改善箇所説明図

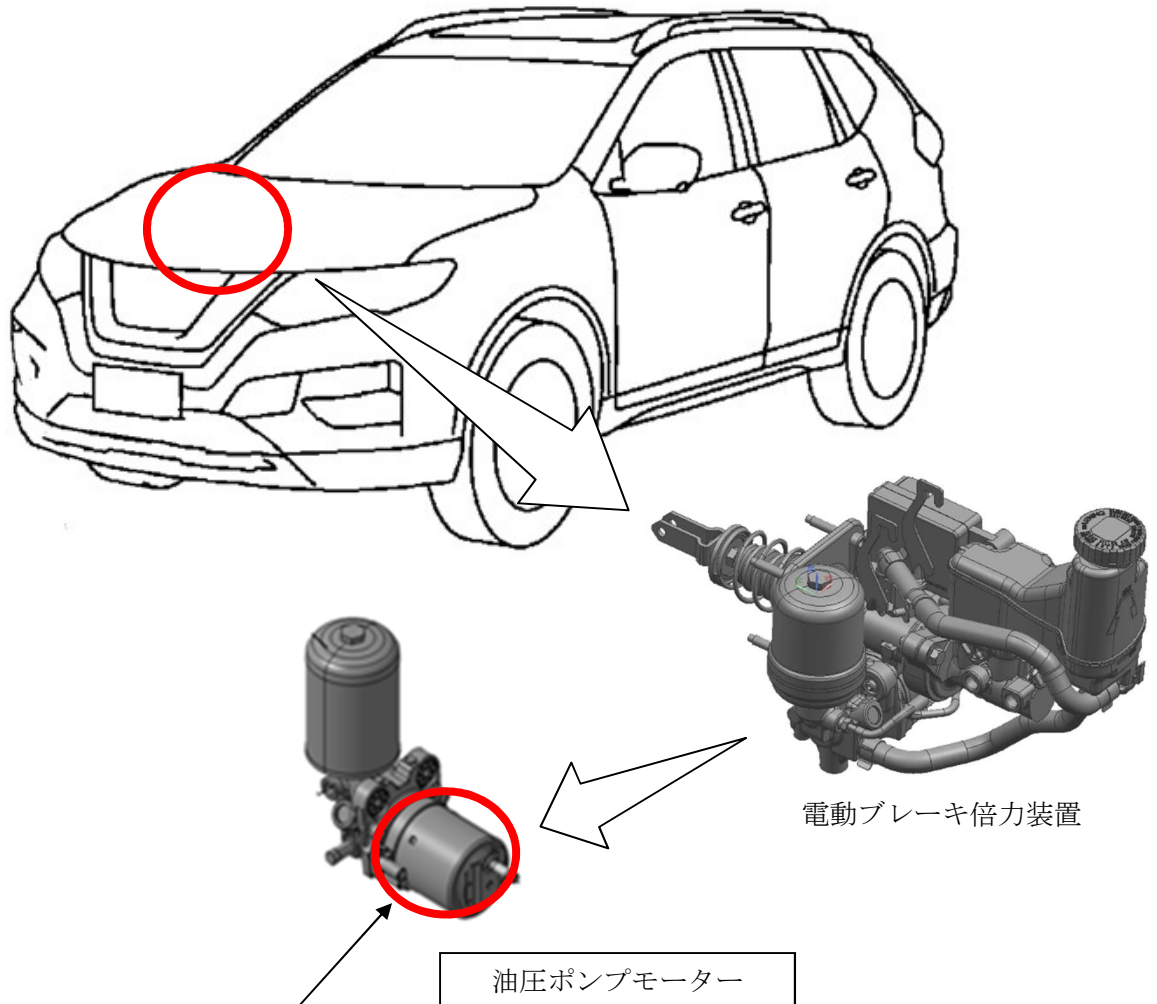
基準不適合発生箇所

電動ブレーキ倍力装置において、油圧ポンプモーターの部品仕様が不適切なため、頻繁なブレーキ操作を繰り返した場合、ポンプモーター内部の電線が破損し、必要油圧が不足し、ブレーキ警告灯が点灯した後に警告音が作動するおそれがある。警告灯点灯及び警告音作動した後もそのままの状態で使用を継続した場合、ブレーキの効が悪くなる。

改善の内容

全車両、当該電動ブレーキ倍力装置の油圧ポンプモーターを対策品に交換する。

識別：黄色のシールをモデルナンバープレートの右横に貼り付ける。
